## Progetto Definitivo Parco Eolico "Montagnola"

**Relazione sulle integrazioni richieste  
dal MTE con nota 0028500 del  
18.03.2021**

COMMESSA	FASE	ELABORATO	REV.
F0302	L	R01	A

Figura 6: Estratto planimetrico "Trasferimenti idrici sotterranei tra Puglia e Basilicata (Fonte fig. 4 Allegato 3 Piano di Gestione, Distretto Idrografico dell'Appennino Meridionale)

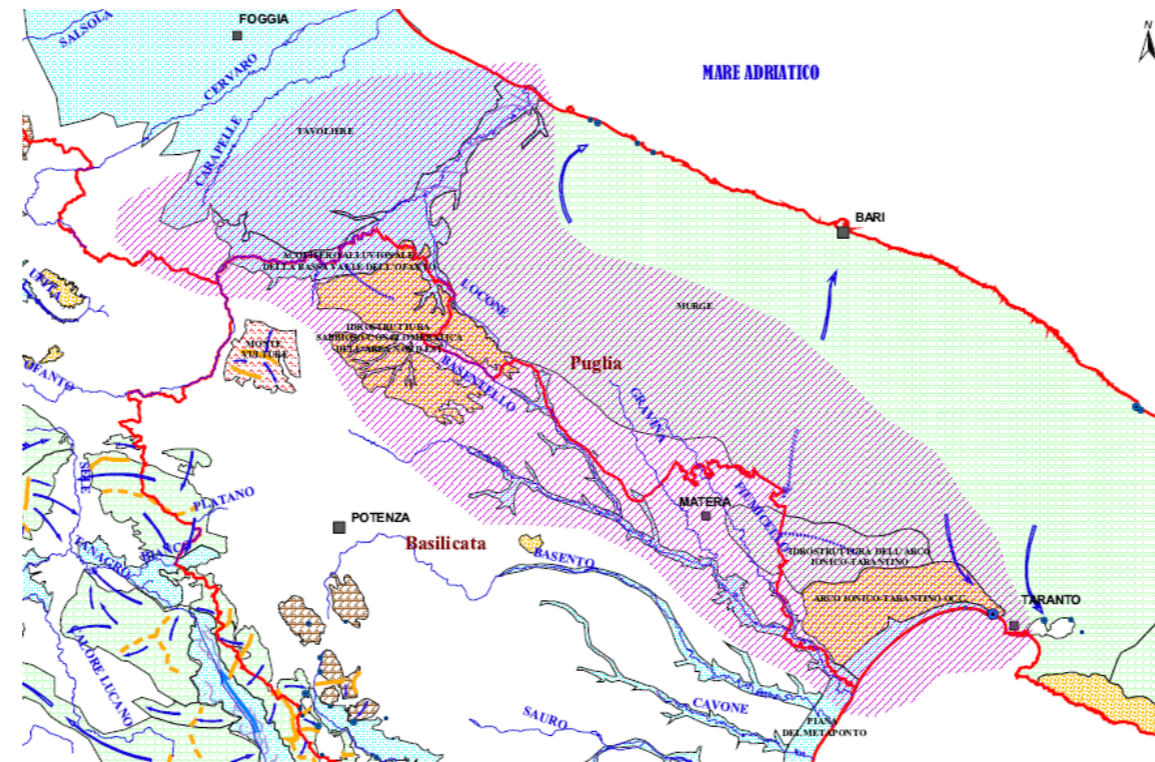
Illustrare come sia stato tenuto conto della coerenza con la vigente normativa di settore e dell'adozione di tutti gli accorgimenti necessari al fine di evitare, secondo quanto previsto dalla Direttiva 2000/60/CE e dalla Direttiva 2007/60/CE, gli impatti negativi sui corpi idrici, il deterioramento dello stato qualitativo o quantitativo degli stessi, anche alla luce dell'utilizzo di eventuali fluidi di perforazione e/o materiali utilizzati nella fase di cantierizzazione.

La composizione dei fanghi bentonitici di perforazione, in relazione allo stato dei luoghi e all'assenza di falda, non comporta impatti significativi. Tale affermazione trova ulteriore riscontro nell'Allegato 3 "Caratterizzazione Geologica e Idrogeologica" "Identificazione degli Acquiferi" del Piano di Gestione delle Acque<sup>16</sup>. Nell'area di interesse non vengono identificati acquiferi se non quello afferente al bacino del Basento classificato come Sistemi acquiferi di tipo D, come mostrato in figura.
